盐田区中英街段海堤达标加固工程项目

涉及古树原址保护方案

专家评审会评审意见

落实专家评审意见情况确认表

图 4-7 线性截流沟埋设位置平面图（橙色线条）

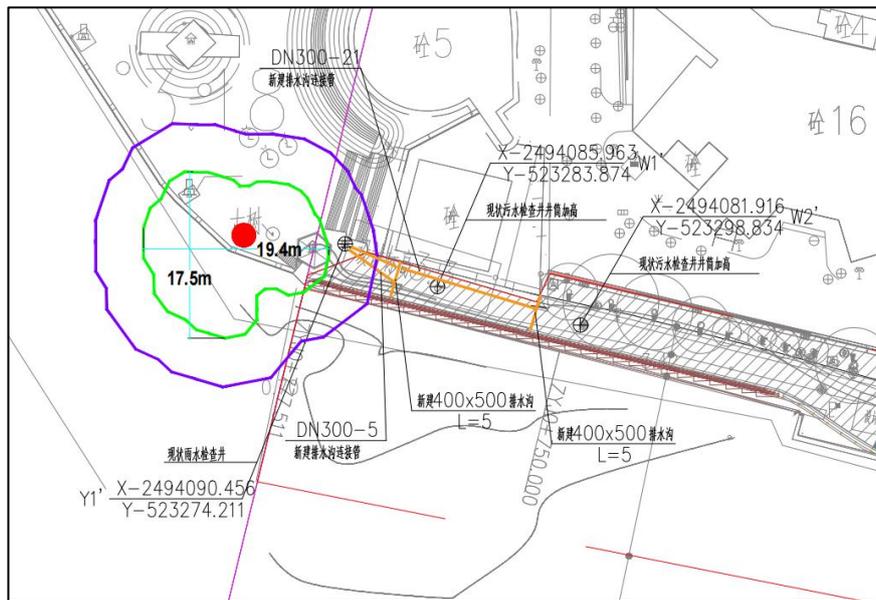
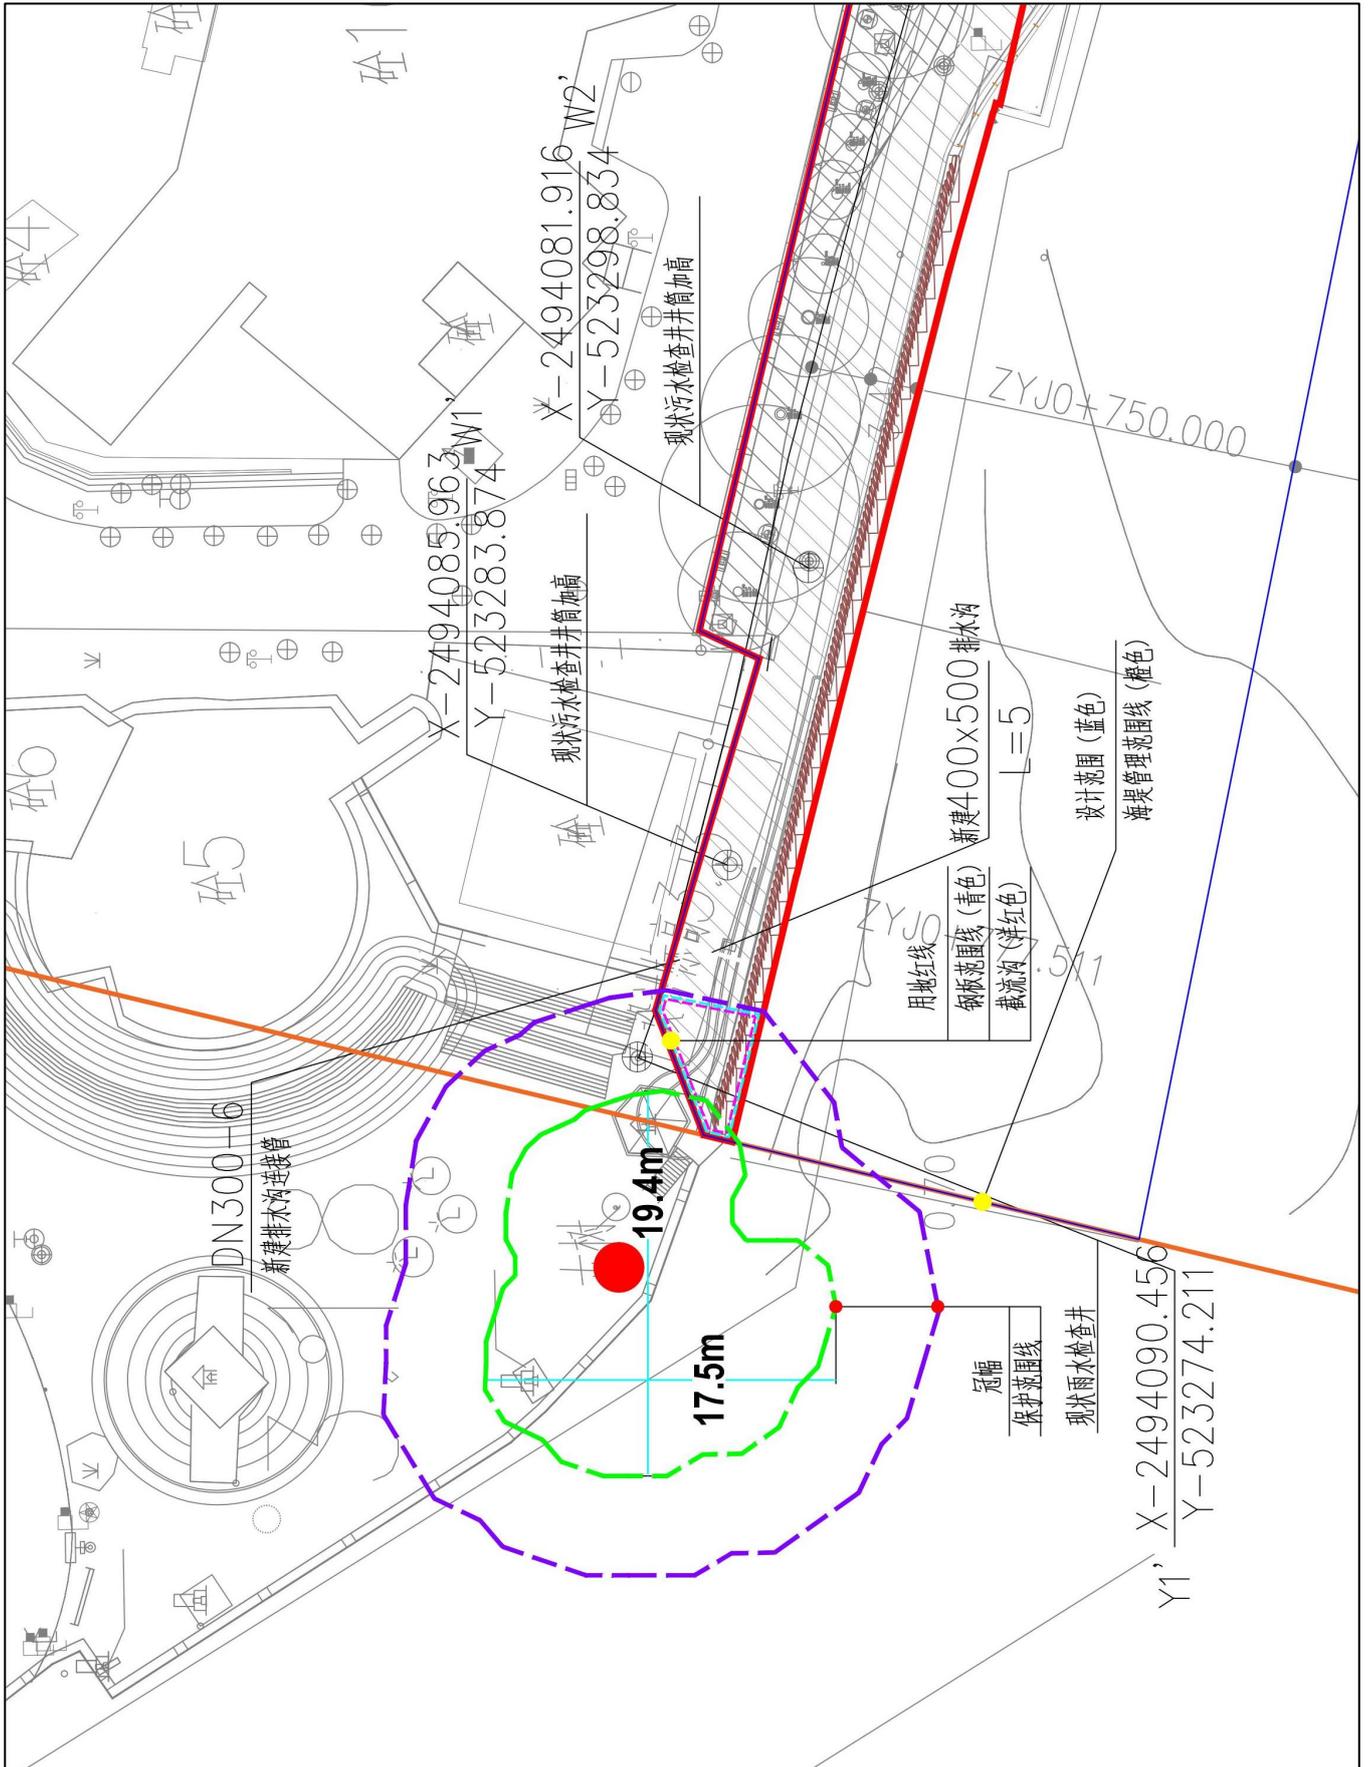
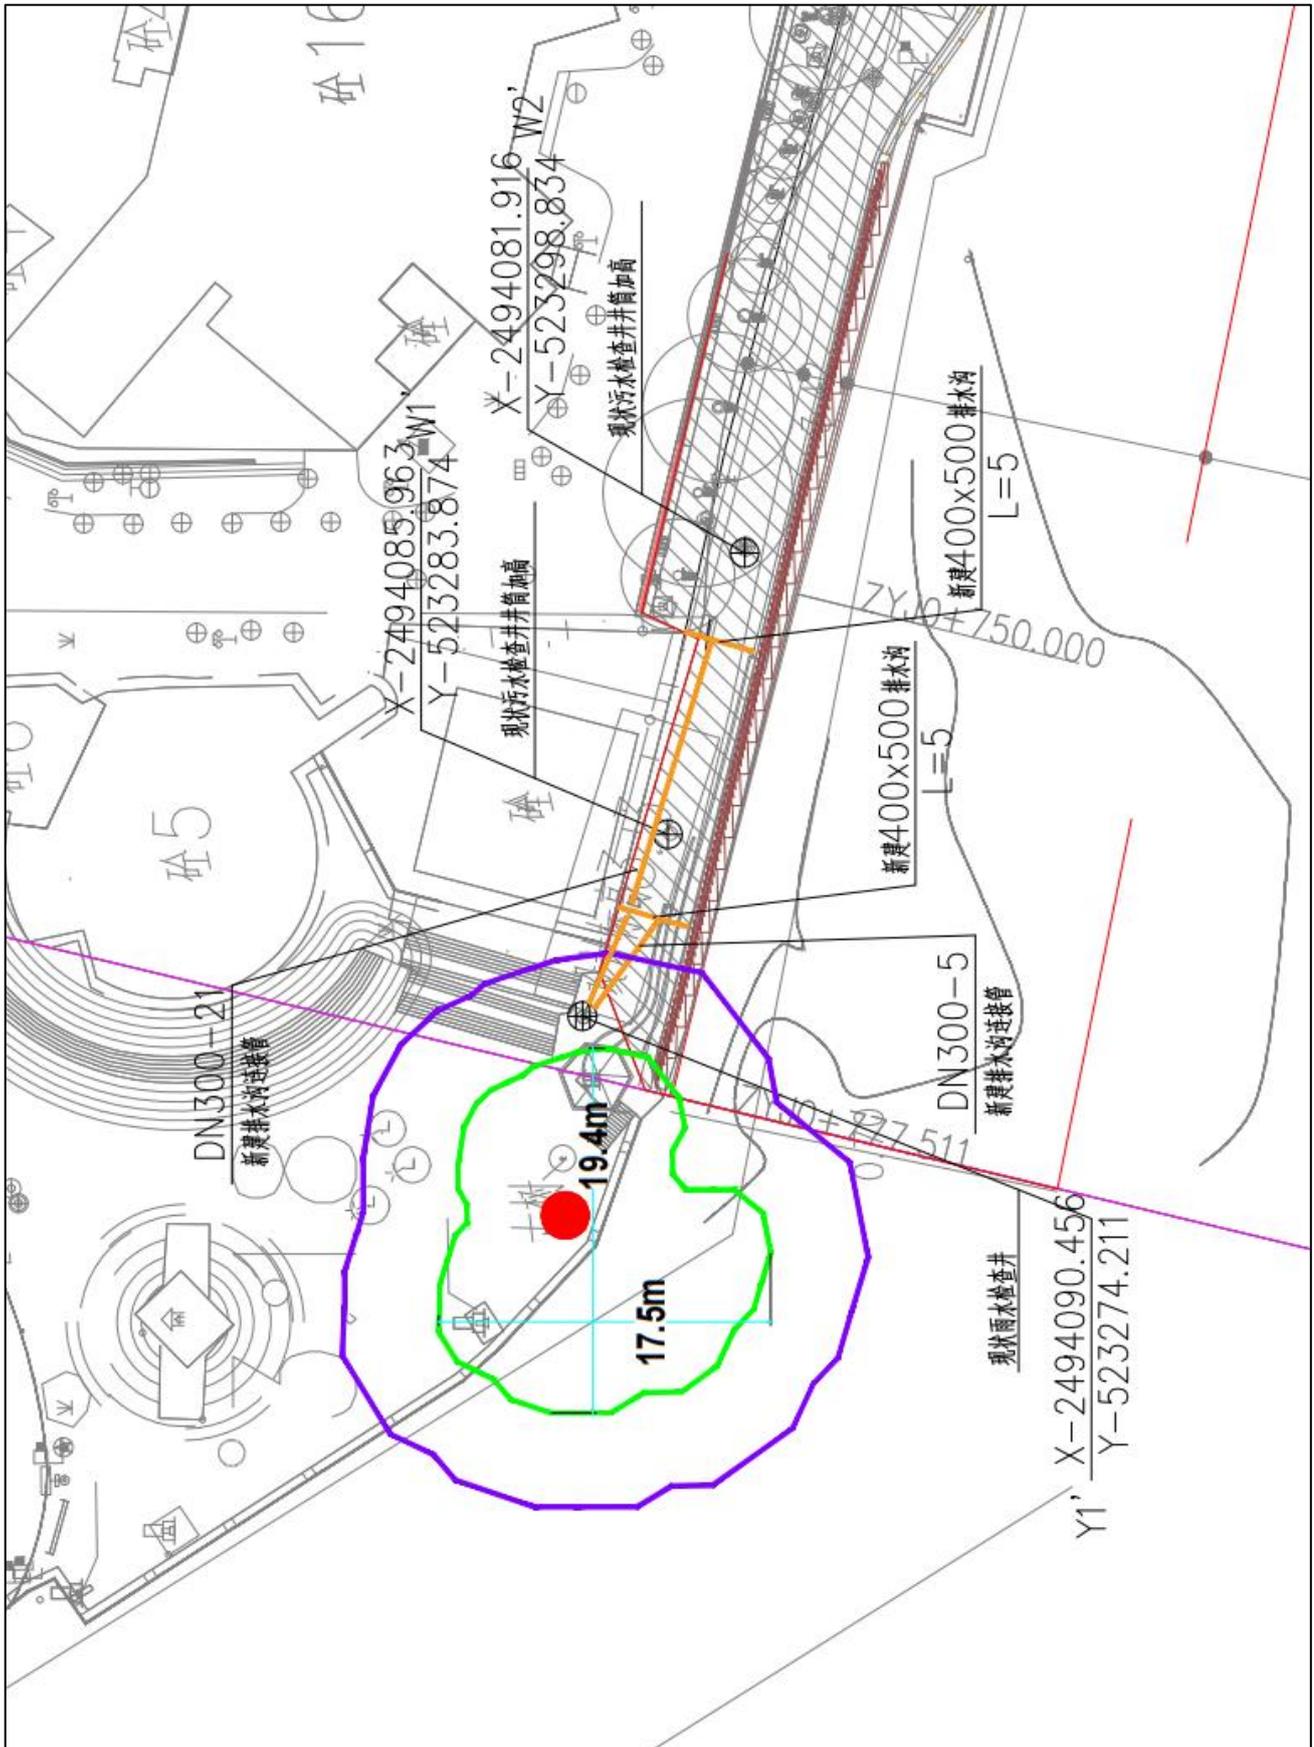
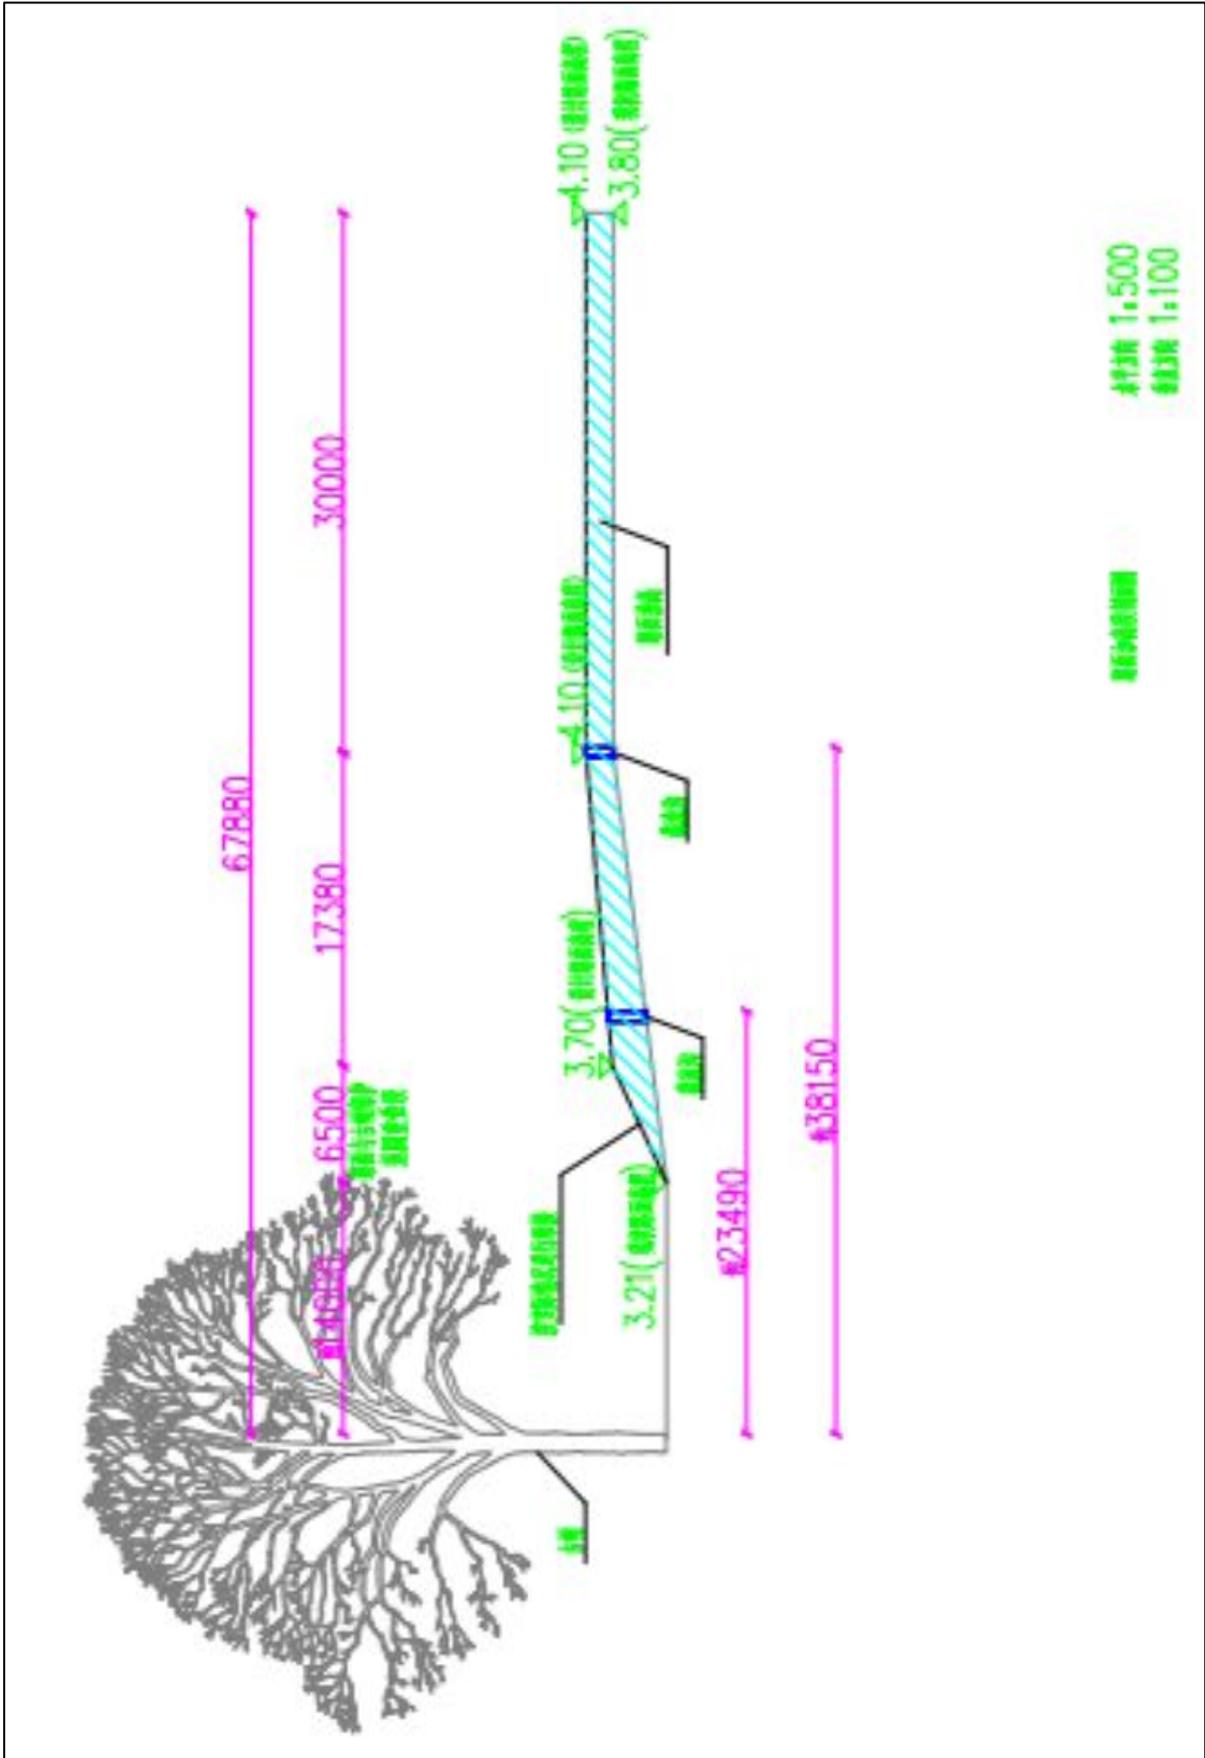
2、补充古树现状与海堤设计标高、排水相关图纸，保证海堤路面径流在古树保护范围外进入市政排水系统。

本次埋设的线性截流沟为 2 条南北纵向的永久性截流沟，埋设位置为堤顶路面的坡顶区域及坡底区域，长度约为 5m（详见图 4-7）。在堤顶路面改造施工浇筑混凝土

前埋设线性截流沟并连接就近的市政排污管道，及时排除降雨带来的地表径流积水；其中坡顶线性截流沟拦截整体中英街海堤至坡顶区域的地表径流，坡底线性截流沟拦截坡顶至坡底区域的地表径流，通过双重拦截地表径流，大大减少古树控制保护范围汇集的地表径流，避免引起古树根系受到积水泡根，将地形标高变化对古树的影响降到最小。综上所述，项目规划导致地形标高变化引起对古树的影响，在经过相应的预防处理措施（设置永久线性截流沟）后，对古树的影响较小。

图 5-3 支护安置保护措施示意图

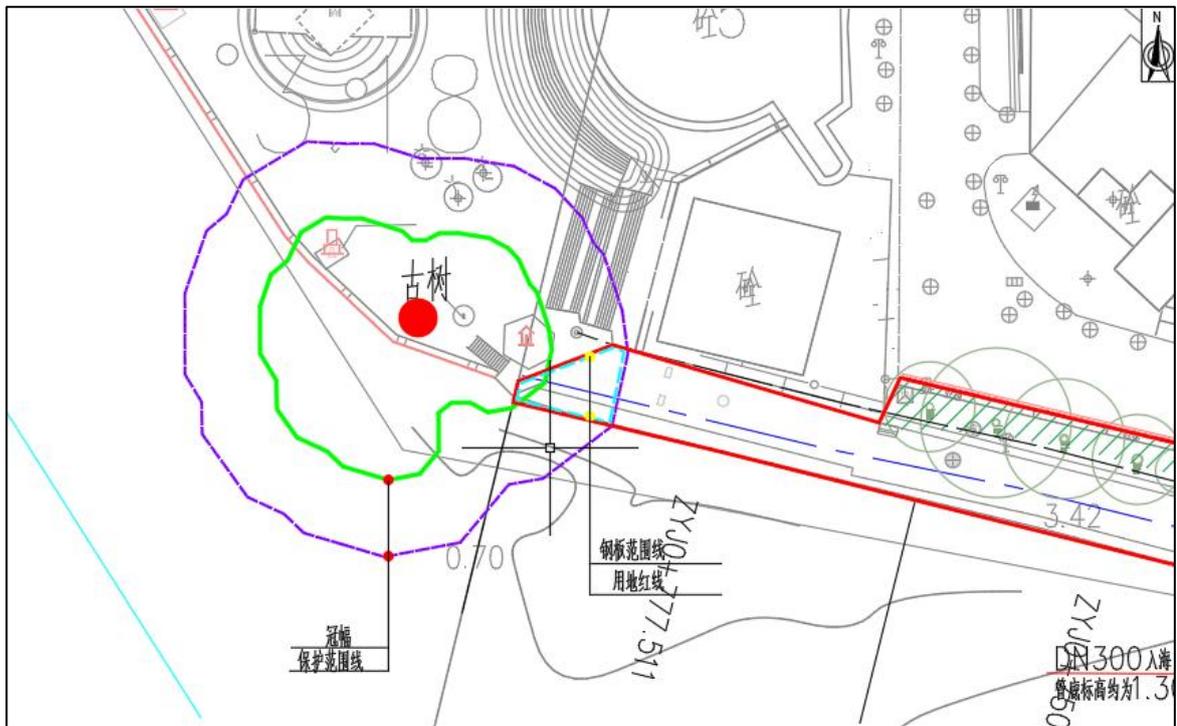
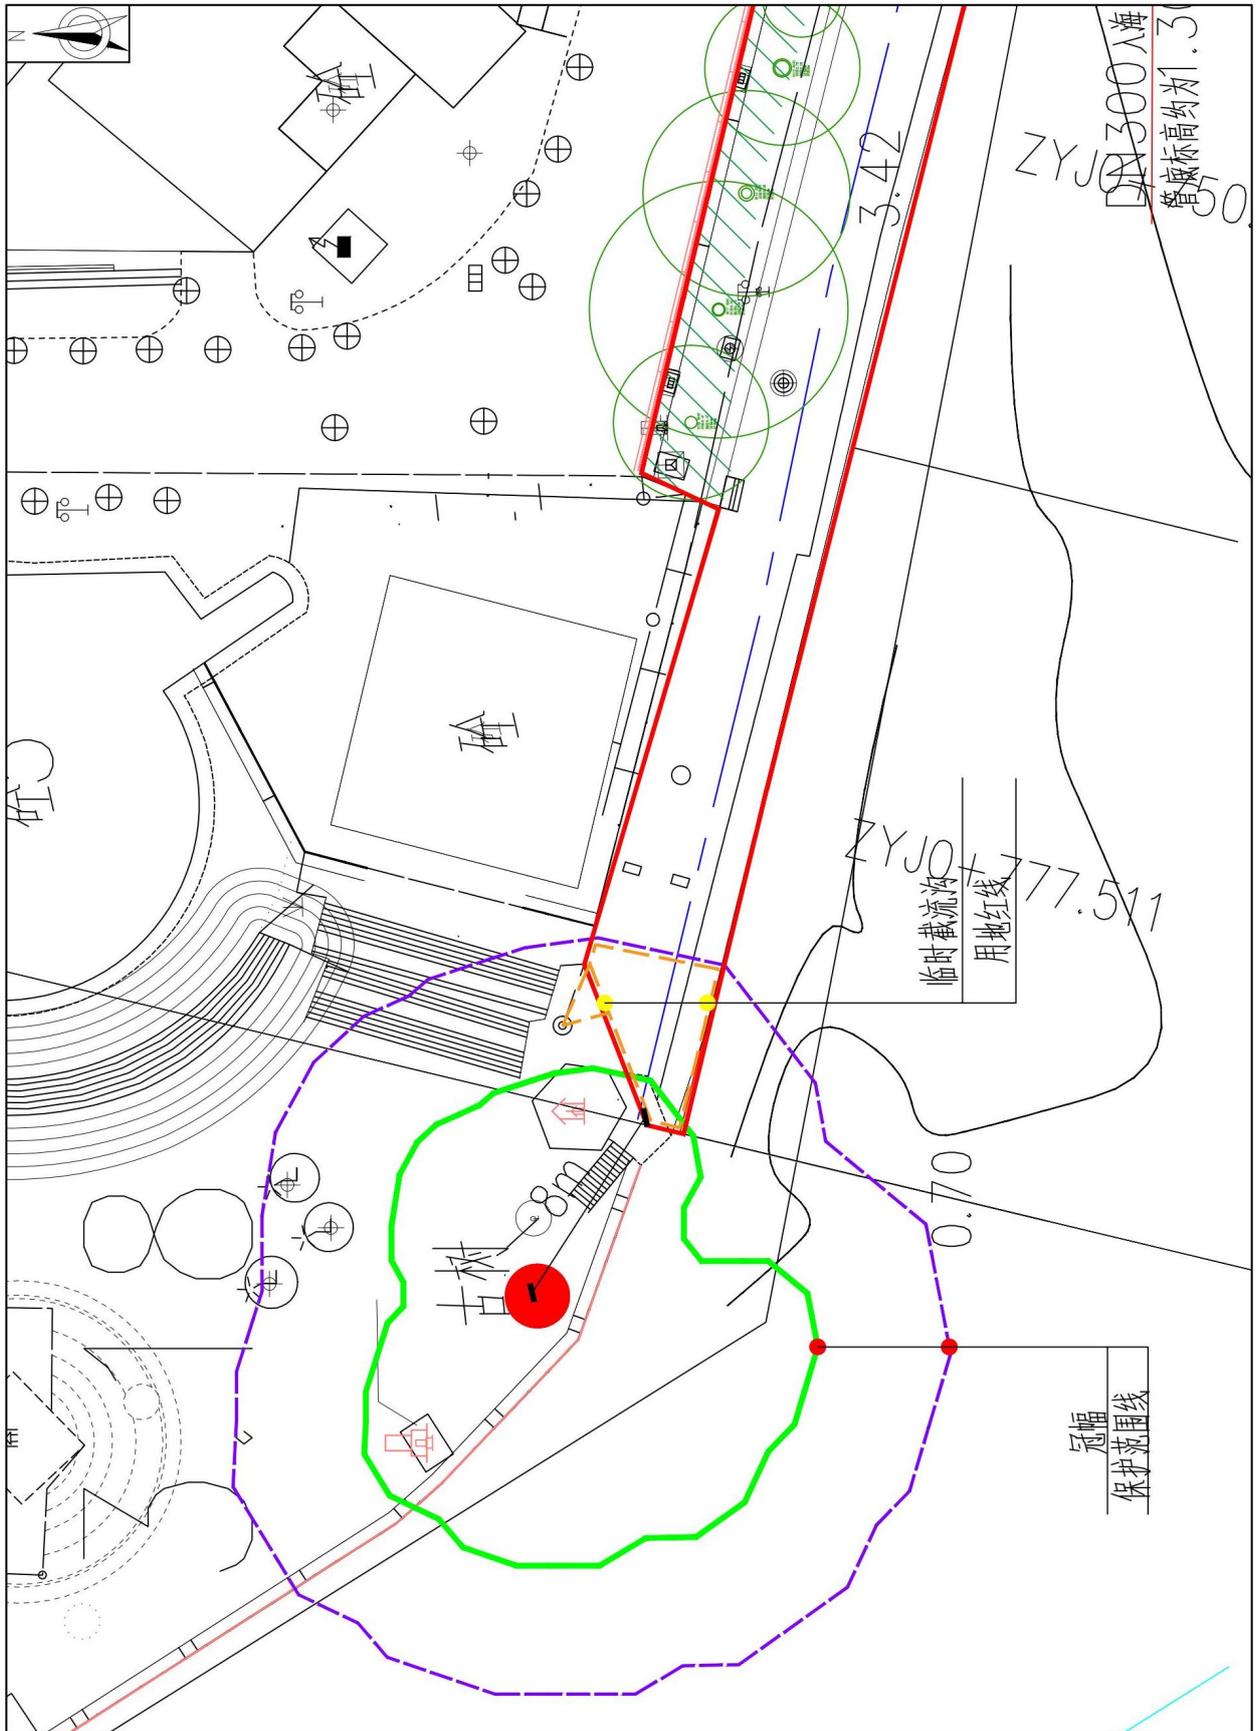
1、混凝土浇灌前，在中英街博物馆海堤古树保护范围段，沿海堤（西端）建设红线和古树保护范围重叠部分，地表下设置垂直方向的无缝钢板（钢板深度不少于1m）阻隔，古树保护范围外沿设置截流沟，并附上相关图纸。

在土方开挖后，混凝土浇灌前，针对古树与项目施工的位置关系，在中英街博物馆海堤古树保护范围段，沿海堤（西端）建设红线和古树保护范围重叠部分，有针对性的设计临时钢板桩支护体系，钢板桩支护沿海堤修建红线布置。

(2) 为防止施工中产生的废水渗入古树树头附近的土壤，应在古树保护范围段沿项目建设红线地表下设置垂直方向的厚 10cm、深 1m 的地下无缝钢板进行阻隔并配合相关防渗措施，对钢板桩支护进行无缝化焊接，做好防渗处理。**支护安置时间应选在雨水相对较少的时期，以防土壤过湿而坍塌。**

(5) 此次古树保护范围段沿建设红线设置厚 10cm、深 1m 的地下钢板作为保护措施，项目完成后钢板不进行拆除，兼做隔根板使用。
